Fråsegn knytt til småkraftpakke for Vaksdal/Voss og Boge 3 i Vaksdal

Vi viser til dei 6 søknadane om småkraftverk i Vaksdal og Voss, der 5 av prosjekta er i Vaksdal kommune og eit i Voss kommune. Viser også til søknad om bygging av Boge 3 i Vaksdal.

Småkraftpakka og Boge 3

Kart: INON-områder i Bergsdalen og Kvammafjella.

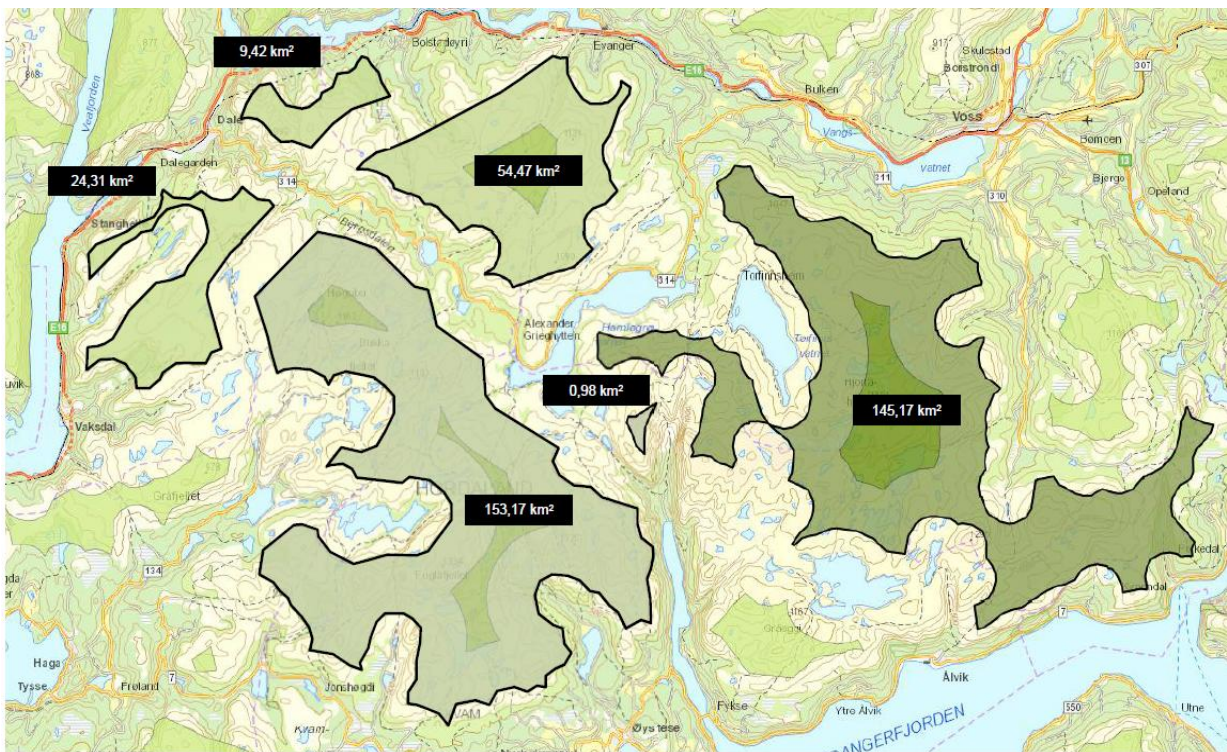
Ein stor del av dei samanhengande naturområda i Noreg er fjellområde, det gjeld også for INON-områda som er råka av dei 7 prosjekta som no skal handsamast. Dersom alle dei 7 prosjekta blir realisert vil 4,04 km² INON sone 2 og 3,1 km² INON sone 1 gå tapt.

Kartet under gjev eit bilete av INON-områda i Bergsdalen og Kvammafjella. Det største området i kartet (153,17 km²) er det som blir hardast påverka av dei omsøkte utbyggingane i Vaksdal (prosjektet i Voss medfører ikkje tap av INON). Fleire andre utbyggingar som i dag ligg til behandling hjå NVE, m.a. BKK sitt prosjekt i Øystesevassdraget i Kvam herad og i Dukabotn i Samnanger, har følgjer for det same INON området. Vi meiner det er naudsynt at NVE i sakshandsaminga tar ei samla vurdering på alle prosjekta som har følgjer for same INON-område. Berre på den måten vil me unngå ei "bit-for-bit" utbygging av dette fjellområdet, viser til krav i naturmangfaldlova § 10 om vurdering av samla belastning.

Vi meiner bevaring av INON i Bergsdalen/Kvammafjella må vege tungt hjå NVE i sakshandsaminga av denne pakka, både av omsynet til natur, friluftsliv og den samla belastninga som allereie er i området.

Bilete frå fagutgreiing for Moko kraftverk av LFI Uni Miljø 2012. Forslag til tiltak for å sikre det produktive fiskehabitatet nedst i Mokovassdraget (Moko/Drivo).

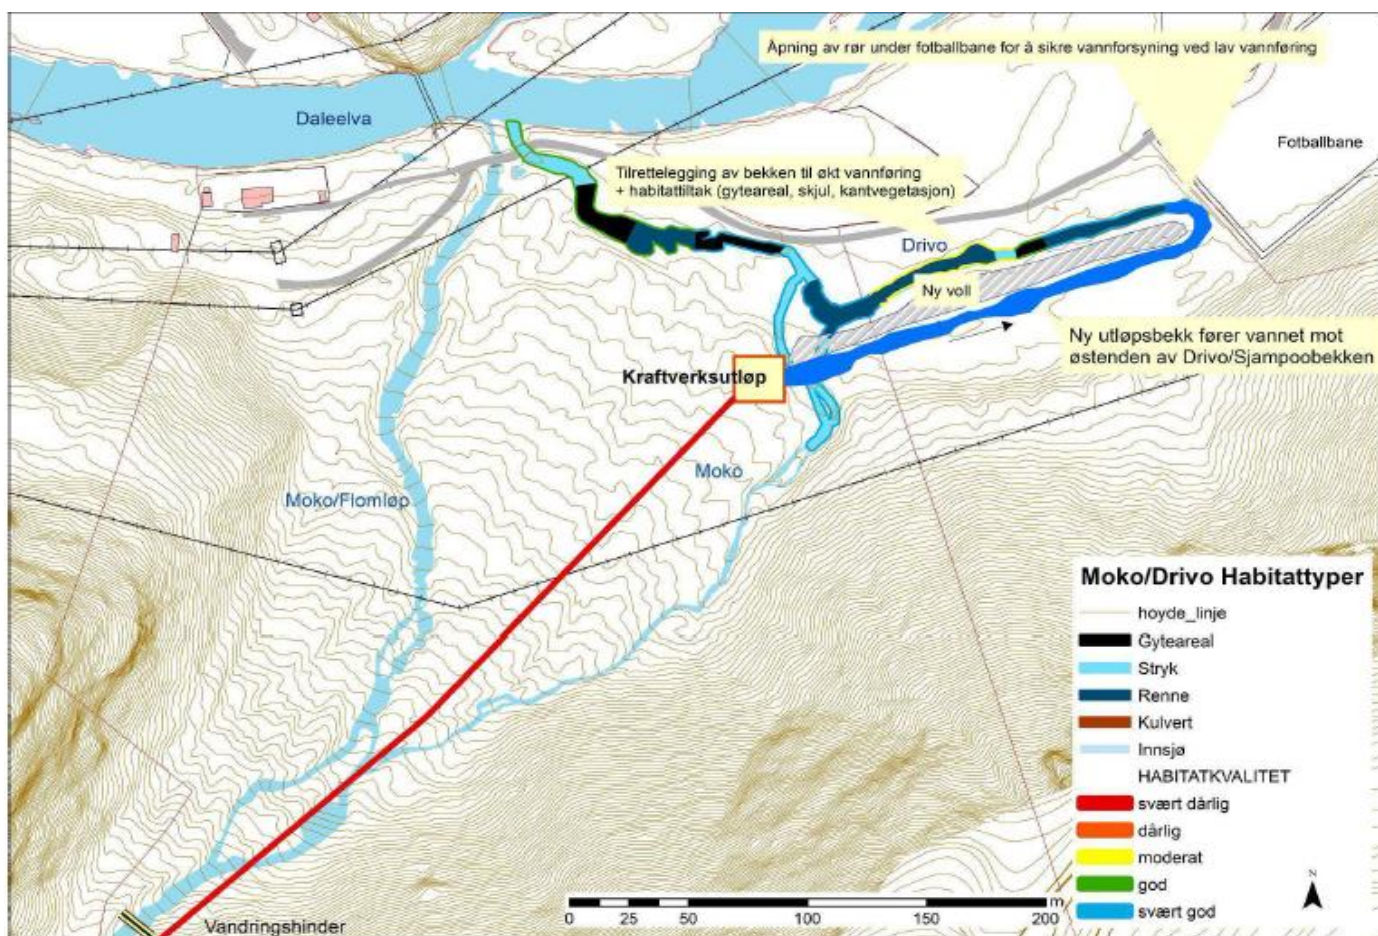
Trass i faglig utgreiing med klare råd til korleis utbyggar kunne gå fram for å unngå konflikt med sjøaure i vassdraget, ender tiltakshavar med å søke om ei utbygging som er stikk i strid med faglige råd og vil være enda meir negativ for sjøauren enn det som opphavleg var planen då fagkonsulentane såg på saka. Dette gjeld både alternativet i søknaden om å etablere kraftverket slik at dei slepp vatnet direkte ut i Daleelva, og ny løysing som kom per e-post til høyringspartane 12. februar i år, der dei foreslår å sleppe vatnet inn i hovudlauget

til Moko ("Moko/Flomløp" på bilete over) før den renn ut i Daleelva. Begge desse alternativa fråfører vatn frå gyteområda til sjøauren (Drivo/Moko, populært kalt "Shampobekken"), og vi risikerar at desse områdar vil gro igjen og at vassføring blir ein enda større flaskehals for sjøaureproduksjon.

Verken utbyggingsløysinga i den opphavlege søknaden eller ny løysing formidla per e-post 12. februar kan aksepteras av omsyn til sjøauren i Moko-/Dalevassdraget.
